**I. Результаты обследования:
1. Территории, прилегающей к зданию (участка)**

**Государственное бюджетное учреждение здравоохранения Астраханской области
«Областная клиническая психиатрическая больница»
414004, г. Астрахань, ул. Началовское шоссе, №15 литер «Д»
Наименование объекта, адрес**

к Акту обследования ОСИ к паспорту доступности ОСИ № 19-03 от «15» марта 2022 г.

Фото 1.8

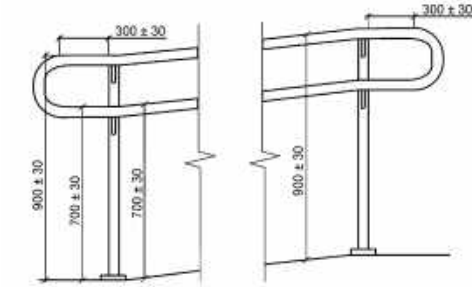
Дверь из помещения контрольно-пропускного пункта двустворчатая. Ширина одной створки в свету – 0,8 м, второй – 0,6 м. Ручка для открывания двери не выделена контрастно по отношению к полотну двери.

Выделить ручку для открывания двери контрастным цветом.

Следует использовать контрастные сочетания цветов в применяемом оборудовании (дверь – стена, ручка; стена – выключатели, средства визуальной информации и т. п.).

(п. 6.4.3, 6.4.1 СП 59.13330.2020)

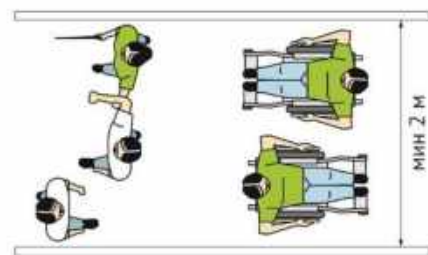
| 1.1.3 | Входная площадка КПП(внутри территории учреждения) | есть | |  <p>Фото 1.9</p> | <p>Размеры входной площадки перед контрольно-пропускным пунктом 4,25 x 3,80 м. Продольный уклон площадки – 99,8‰.</p> <p>Высота поручней – 0,90 м, 0,50 м.</p> <p>Установлены поручни не округлого сечения. Поручни не имеют травмобезопасного окончания.</p> | К, О-н | <p>В связи с ненормативным уклоном пешеходного пути движения при выходе с КПП следует переоборудовать опорные поручни, установленные по обоим краям площадки.</p> <p>Продольный уклон пешеходных путей движения должен составлять не более 40‰ (1:25). (п. 5.1.7 СП 59.13330.2020; СП 131.13330)</p>  <p>уклон макс 4% (1:25) в стесненных условиях макс 8% на длину не более 50 м</p> <p>Установить поручни округлого сечения на высоте 0,9 м и 0,7 м.</p> <p>Конструкция опорных стационарных поручней должна обеспечивать надёжный обхват рукой.</p>  <p>Поверхность обхвата поручня не должна перекрываться стойками, креплениями, чтобы при</p> | Текущий ремонт |

| | | | | | | <p>движении руки по поручню не удариться о них пальцами.</p> <p>Завершающие части поручней начале и конце должны иметь участки протяженностью не менее $0,3 \pm 0,03$ м, выходящие за пределы длины наклонного участка.</p> <p>Конструкция завершающих частей поручней должна исключать наличие острых краев.</p> <p>Края поручней со стороны прохожей части должны быть расположены в одной вертикальной плоскости.</p>  <p>Форма и размеры стационарных опорных устройств должны обеспечивать максимальное удобство их захвата и стабильную фиксацию кисти руки для каждой конкретной ситуации в процессе пользования. Для этого поручни для взрослых людей должны иметь сечение, близкое к круглому, с описанным диаметром не более 0,05 м</p> | |

| | | | | | | и вписанным диаметром не менее 0,03 м.  (п. 5.1.13, 6.1.2, 6.2.11 СП 59.13330.2020; п. 5.1 – 5.3 ГОСТ Р 51261-2022) | |

Фото 1.21

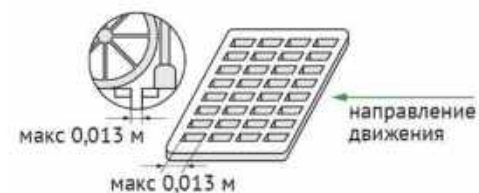
Покрытие дорожного полотна пешеходного пути движения ко входу в учреждение имеет неоднородную структуру: выбоины создают вибрацию при движении кресла-коляски, а также несут опасность для людей с нарушением зрения.

Провести ремонтные работы по восстановлению дорожного покрытия.

Покрытие дорожного полотна, пешеходных дорожек, тротуаров, съездов, пандусов и лестниц должно быть из твердых материалов, ровным, не создающим вибрацию при движении по нему. Покрытие из бетонных плит или брусчатки должно иметь толщину швов между элементами покрытия не более 0,01 м. Покрытие из рыхлых материалов, в том числе песка и гравия, не допускается.

Фото 1.29

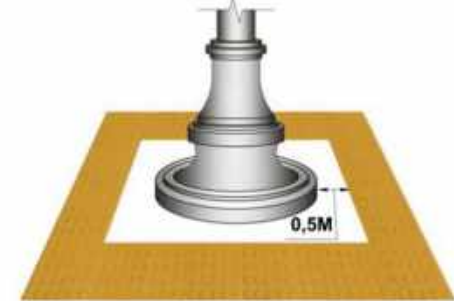
Перед отдельно стоящими препятствиями – колоннами, стойками, опорами и другими зонами повышенной опасности для людей с нарушениями зрения отсутствуют тактильно-контрастные наземные указатели.

Установить ТНУ вокруг отдельно стоящих препятствий, представляющих опасность для людей с нарушениями зрения (колонн, стоек, опор, столбов и т.д.).

Информацию для инвалидов с нарушениями зрения о приближении их к зонам повышенной опасности (отдельно стоящим опорам, стойкам и другим препятствиям, лестницам, пешеходным переходам и т. д.) следует обеспечивать устройством тактильно-контрастных наземных указателей по ГОСТ Р 52875 или изменением фактуры поверхности пешеходного пути с подобными характеристиками.

(п. 5.1.10 СП 59.13330.2020
п. 4.1, 4.2 ГОСТ Р 52875-2018)

Фото 1.34

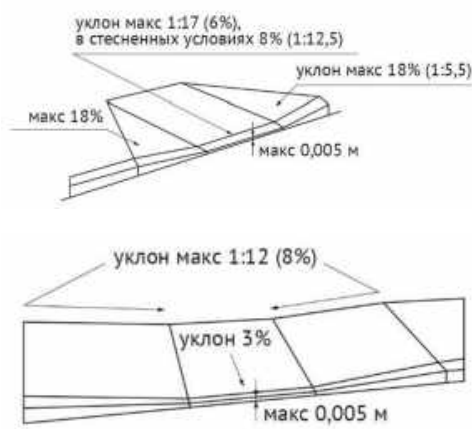
На выходе из учреждения имеются бордюрные пандусы с уклоном более 150%.

Обеспечить уклон бордюрных пандусов не более 80 % (1:12).

В местах пересечения пешеходных и транспортных путей, имеющих перепад высот до 0,2 м, пешеходные пути оборудуют пандусами бордюрными и (или) искусственными неровностями.

Пандусы бордюрные следует располагать с двух сторон от проезжей части на тротуаре или пешеходной дорожке. Они должны находиться на одной условной линии, перпендикулярной оси проезжей части либо параллельной оси пешеходного перехода.

Фото 1.38

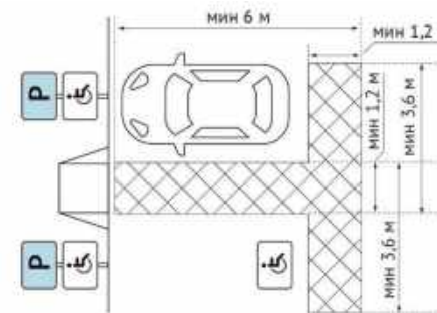
Дополнительные парковочные места для автотранспорта МГН, расположенные во внутренней части территории имеют размеры 4,80 x 2,50 м.

Обновить дорожную разметку места для стоянки (парковки) транспортных средств инвалида на кресле-коляске.

Парковочное место для транспортных средств МГН следует предусматривать размерами 6,0x3,6 м, что дает возможность создать безопасную зону сбоку и сзади машины.

(п. 5.2.1, п. 5.2.4 СП 59.13330.2020)

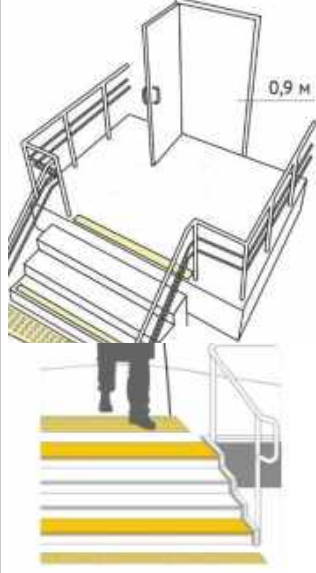
| | | | <p>Фото 2.3</p> | <p>В дверном проёме имеется перепад высот в виде порога – 0,06 м.</p> | <p>К, С-п, С-ч, О-н</p> | <p>Обеспечить высоту порога двери не более 0,014м (п. 6.1.5 СП 59.13330.2020).</p> <p>До момента адаптации дверного проема оборудовать дверной проем мобильным (инвентарным) пандусом.</p> | <p>Текущий ремонт</p> |

Фото 2.5

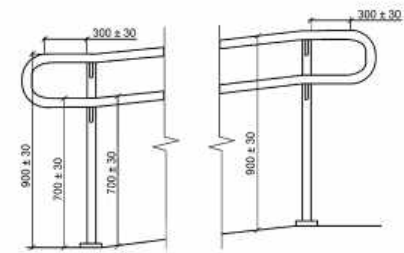
Установлена кнопка вызова персонала для оказания ситуационной помощи, а также знак, её обозначающий, на высоте – 0,8 м.

На момент обследования кнопка не функционирует.

Перенести кнопку вызова персонала на высоте не более 1,2 м и тактильно-визуальный знак обозначения кнопки вызова персонала для оказания ситуационной. Высота расположения верхнего края таких указателей должна быть 1,3 м от уровня поверхности.

Обеспечить функционирование кнопки.

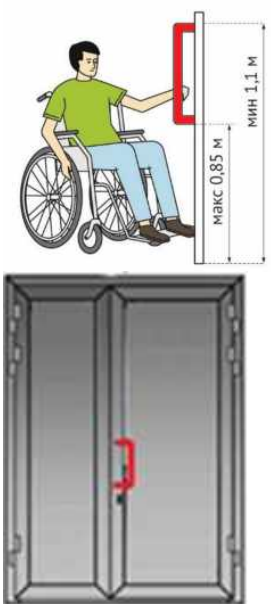
| | | | |  <p>Фото 2.8</p> | <p>Установлены поручни на высоте 1,10 м и 0,6 м.</p> <p>Поручни установлены с одной стороны.</p> | <p>Переоборудовать поручни таким образом, чтобы верхний и нижний поручень располагались в одной вертикальной плоскости, соединялись между собой с каждой стороны пандуса, не имели прерываний по ходу движения, а также имели травмобезопасное окончание.</p> <p>Завершающие части поручней пандуса в его начале и конце должны иметь участки протяженностью не менее $0,3 \pm 0,03$ м, выходящие за пределы длины наклонного участка пандуса и с вертикальной опорой на примыкающих к этому участку горизонтальных площадках для заезда на пандус.</p> <p>Конструкция завершающих частей поручней должна исключать наличие острых краев. Завершающие части верхнего и нижнего поручней с каждой стороны пандуса должны быть соединены между собой.</p> | |

Поручни на пандусах устанавливают с двух сторон на двух уровнях. Верхний и нижний поручни пандуса должны находиться в одной вертикальной плоскости с границами прогожей части пандуса (краем бортика).

Поручни на пандусах должны быть непрерывными по всей длине, включая промежуточные площадки, и быть параллельны поверхности пандуса с учетом примыкающих к нему горизонтальных участков.

Фото 3.6

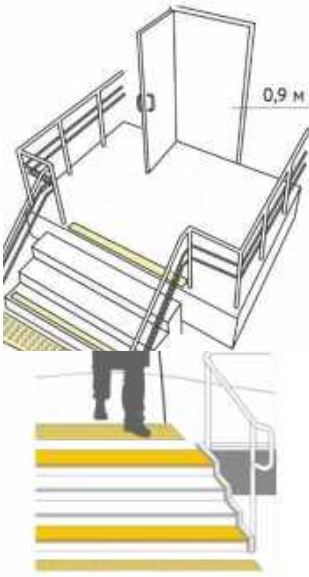
Контрастная маркировка краевых ступеней нанесена неверно – на проступь.

Выделить цветом (или фактурой) краевые ступени лестницы путем нанесения одной или несколько полос, контрастных с поверхностью ступеней, (например, желтого цвета), имеющих общую ширину в пределах 0,08 - 0,1 м. Расстояние между контрастной полосой и краем проступи – от 0,03 до 0,04 м. Допускается применение контрастных противоскользящих полос с фотолюминисцентным покрытием. В том случае, если лестница включает в себя несколько маршей, предупреждающая тактильная полоса обустраивается только перед верхней ступенью верхнего марша и нижней ступенью нижнего марша.

(п. 6.2.8 СП 59.13330.2020)

Фото 5.6

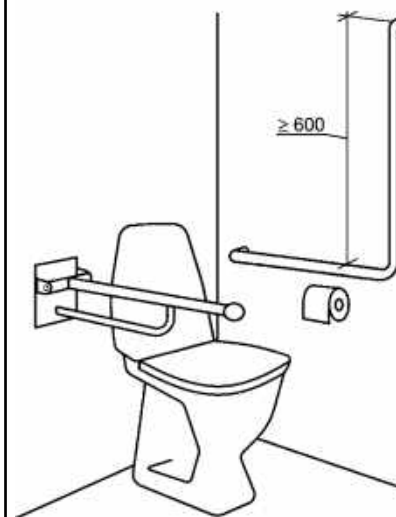
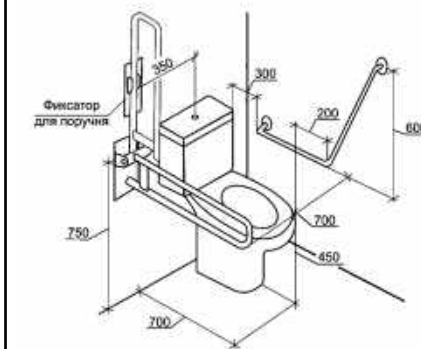
Рекомендуется переоборудовать опорные поручни у унитаза.

Опоры поручня следует располагать вне пространства между поручнем и унитазом.

Один из поручней должен быть откидной. При угловом (у стены) расположении унитаза поручень вдоль стены должен быть стационарным.
